Rapport des experts Rothpletz, Rohn et Buchi sur la formation des fissures dans la galerie sous pression de l'usine de Ritom des CFF (Suite.)¹

B. Historique et exécution des travaux.

Rapport-annexe sur les essais de remplissage de la galerie des 19 et 22 août 1920.

Fig. 1. — Relevé des fissures dans la galerie de Ritom, les 12 et 13 mai 1920, après le troisième remplissage (11.V.20).
Légende : — Fissures capillaires. — Fissures avec reflux d'eau.
Echelle : Longueurs 1 : 4000, hauteurs 1 : 400.

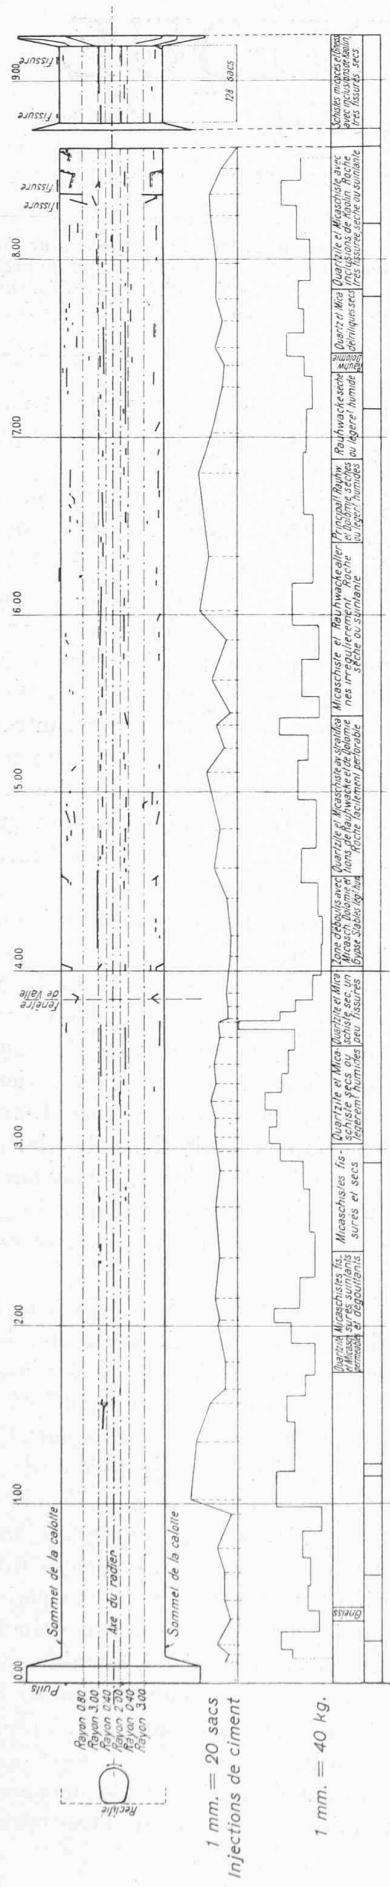
La direction des travaux se décida alors à mettre la galerie sous pression, à titre d'essai. Après une dernière visite, le 4 mai, on commença la mise sous pression le 5 mai 1920, jusqu'à la cote 1805,50 correspondant à une pression effective de 1,5 m. au-dessus du sommet de la voûte, à l'extrémité supérieure de la galerie et de 7,5 m. à l'extrémité inférieure. Pendant la nuit, le niveau de l'eau baissa de 60 centimètres, ce qui représente une perte d'eau de 6 litres à peu près par seconde. La galerie fut vidée le 6 mai, puis visitée. On constata plusieurs petites fissures se présentant par deux et se trouvant pour la plupart entre le pied-droit et le radier à certains endroits, entre l'hectomètre 4,4 et l'hectomètre 6,4, ainsi qu'une légère fissure dans la paroi du château d'eau, à proximité de la galerie de raccordement.

heure, le niveau monta jusqu'à la cote 1812,50, ce qui équivalait à une pression effective de 9,5 m. à l'extrémité supérieure de la galerie et de 14,5 m. à l'extrémité inférieure. Après que le tuyau d'aménée eut été fermé, le niveau de l'eau baissa rapidement au début, et de plus en plus lentement ensuite. Au bout de cinq heures, il était à la cote 1803,50, au bout de 24 heures à la cote 1800,50 et au bout de deux jours et demi à la cote 1799,75. La perte maximum résultant des fuites d'eau de la galerie s'est produite au moment du plus grand remplissage et s'élevait à 52 litres par seconde. En procédant à l'inspection de la galerie le lendemain, soit le 11 mai, on se rendit compte qu'il s'était formé de nouvelles fissures, en particulier dans la partie où le terrain se compose de micaschiste crevassé, à l'hectomètre 8,4 ainsi que dans la galerie de 50 m. armée de fers longs et raccordant le château d'eau à la conduite tubulaire.

Sans avoir travaillé à la galerie, on procéda de nouveau, le 11 mai, à sa mise sous pression. En trois heures le remplissage fut porté jusqu'à la cote 1825, ce qui donnait une pression effective de 21 m. à l'extrémité supérieure de la galerie et 27 m. à l'extrémité inférieure. Comme sous cette pression une source de 10 litres à peu près par seconde se mit à sourdre dans la chambre d'appareillage et s'écoulait du côté de la conduite forcée, l'épreuve dut être arrêtée et la galerie vidée. Il fut par conséquent impossible de calculer la quantité d'eau perdue. On visita la galerie et dressa le plan des fissures (fig. 1). Outre ces fissures on constata que l'enduit avait souffert à une vingtaine d'endroits. Ces constatations amenèrent la direction des travaux à ordonner de nouvelles injections de ciment dans la galerie, ce qui nécessita quelques préparatifs.

Du 26 mai au 13 juin 1920, on procéda à une deuxième injection dans la voûte et à une injection dans les pieds-droits où l'on pratiqua des forages et introduisit de petits tubes. Cette injection consomma 1300 sacs de ciment Portland, à peu près, et une centaine de sacs de sable. Sur ce nombre, 300 sacs environ furent utilisés dans la partie de la roche crevassée à l'hectomètre 8,4 et 200 sacs environ, dans l'amorce de tuyau entre le château d'eau et la chambre d'appareillage. Pendant qu'on procédait à cette injection de ciment, on capta les diverses sources, entre l'entrée et l'hectomètre 1,5, dans des tuyaux qu'on munit de clapets de retenue (assez primitifs, il est vrai) pour empêcher l'échappement de l'eau dans le rocher, par suite de la haute pression intérieure.

Cote du déversoir	1803,0 m.
Cote du fond du château d'eau . .	1795,5 m.
Hauteur maximum de pression . .	7,5 m.

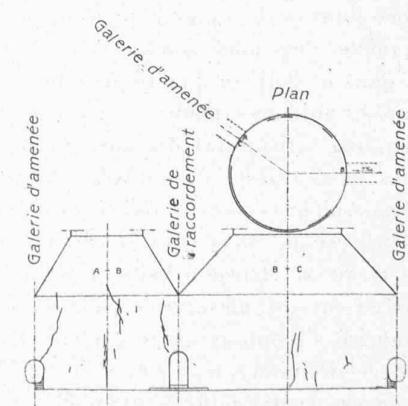
Après le dernier remplissage de la galerie sous une pression d'eau allant jusqu'à 42 m., et en présence des détériorations subies par la maçonnerie du fait de cette pression, les organes des C. F. F. se rendirent immédiatement compte que la galerie et le château d'eau ne pouvaient plus être soumis à la pression maximum. Ils ordonnèrent

par conséquent l'installation d'un déversoir dans la galerie établissant le raccordement avec la galerie de prise ; à son extrémité supérieure, la galerie ne supporte plus, de cette manière que la pression de la hauteur de l'eau sur l'arête du déversoir, soit 1 m. à peu près, et dans le château d'eau qu'une pression de 7,5 m.

A cela vient encore s'ajouter l'accumulation produite par les coups d'eau résultant de l'arrêt subit des machines (courts-circuits, etc.) accumulation qui, *d'après les organes des C. F. F.*, peut s'élever au maximum à 1_{,5} m. pour une exploitation telle qu'elle est prévue, si bien que, dans l'état actuel, la pression intérieure est de 9 m. ou 0_{,9} atm. dans le château d'eau et s'abaisse jusqu'à 1 m. ou 0_{,1} atm. à proximité du déversoir.

Les experts sont d'avis que, si ces conditions sont remplies, rien ne s'opposera plus à la mise en service de la galerie et du château d'eau, moyennant cependant — et ils font une réserve expresse à cet égard — que la galerie soit desservie par le déversoir (cote 1803). Ils ne peuvent se déclarer d'accord qu'on recoure à une pression plus forte, même à titre de simple essai. La galerie est rompue et demande à être traitée toujours comme un enfant malade sur lequel on ne peut se livrer à des expériences sans mettre sa vie en danger.
